1. Évolution du coffret de sécurité du brûleur

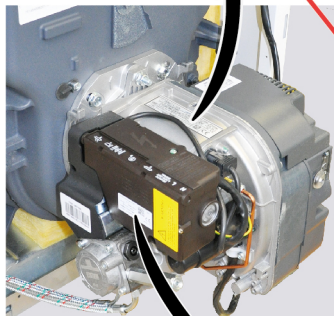
Le coffret de sécurité pouvait présenter un dysfonctionnement dû à un relais restant "collé".

Dans ce cas le brûleur restait bloqué en phase de préventilation.

Les coffrets de sécurité avec le nouveau relais équipent les brûleurs depuis les dates et n° de série suivants :

G001119

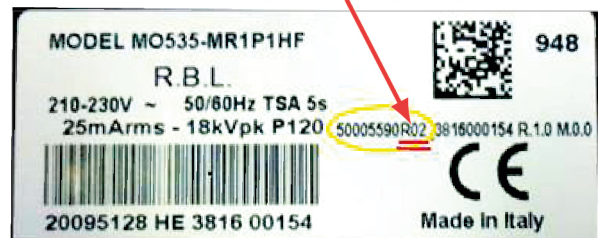
19 kW :

n° 50005590 **R02** → n° ≥ **R02**

22 - 24 - 29 - 32 kW :

n° 50005555 **R10** → n° ≥ **R10**
